Znak sprawy: ZP.271.1.2023

**Nazwa nadana zamówieniu:** „Modernizacja stadionu miejskiego w Ząbkowicach Śląskich-Areny Przyszłych Mistrzów Sportu”.

Zamawiający, Gmina Ząbkowice Śląskie działając na podstawie art. 135 ust. 2 i 5 oraz 135 ust. 6 ustawy Pzp., udostępnia treść zapytania wraz z odpowiedzią na wniosek o wyjaśnienie treści SWZ.

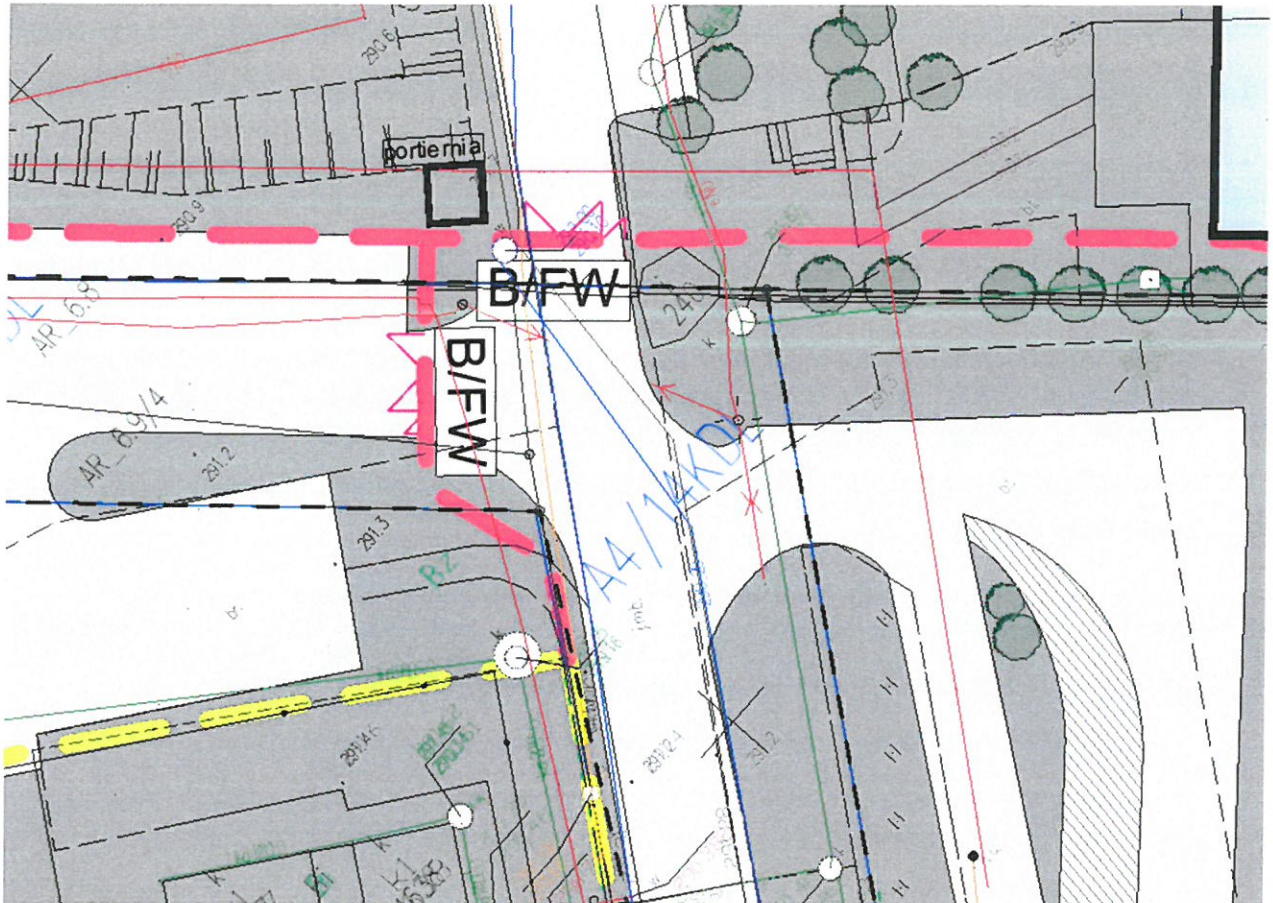
10. Piłkochwyty. Projektowane słupy 100x100 wg opisu technicznego montowane są w tulejach. Dostawcy piłkochwyków nie posiadają tulei dla przekrojów 100x100. Maksymalny przekrój słupa dla montażu z tulejami to 80x80. Czy słupy 100x100 betonujemy bez tulei na stałe?

Montaż słupów 100x100 bez tulei.
